Demande d'autorisation d'exploiter une carrière de calcaire (demande de renouvellement et d'extension carrière d'Ouyre) sur la commune de Camarès (12) déposée par la société Coste Travaux Publics

Avis de l'Autorité environnementale Au titre des articles L.122-1 et suivants du Code de l'environnement

N° saisine: 2020-8830 Avis émis le 20 novembre 2020 N° MRAe 2020APO82

plan final de remise en état – réalisation l'Artifex- données IGN orthophoto

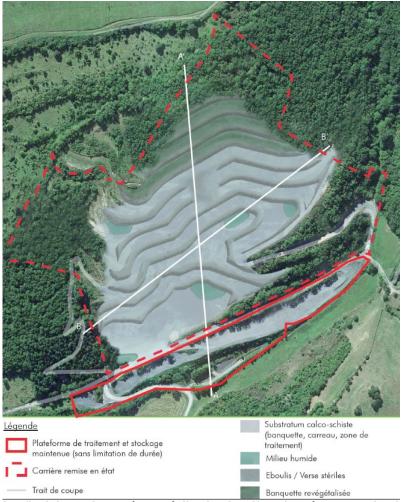
La MRAe évalue globalement favorablement le contenu des mesures paysagères proposées. Elle estime toutefois que les préconisations techniques qui concernent les zones de fronts talutés et de banquettes régalées sont insuffisantes compte tenu de la nature finale des sols pour parvenir à une reprise végétale : en particulier, des apports de terres végétales seront vraisemblablement nécessaires ponctuellement pour les banquettes et au niveau des éboulis. Pour s'assurer de la réussite des mesures proposées, le recours à un paysagiste aménageur apparaît comme souhaitable.

Par ailleurs, la MRAe considère que les photomontages supplémentaires, à hauteur d'homme, notamment aux abords immédiats du site et des lieux où les impacts paysagers sont évalués sont nécessaires pour permettre de visualiser l'état final du site.

Enfin, le dispositif de suivi dans le temps de la prise végétale doit lui aussi être conforté.

- d'une part de renforcer le dispositif d'accompagner végétal en fin d'activité en complétant l'étude d'impact par des préconisations d'un paysagiste aménageur.
- d'autre part de proposer des photomontages supplémentaires pour permettre de mieux appréhender l'état final du site des principaux lieux impactés.
- Enfin, de renforcer le dispositif de suivi dans le temps des végétaux afin de s'assurer de la prise végétale durant les cinq premières années.
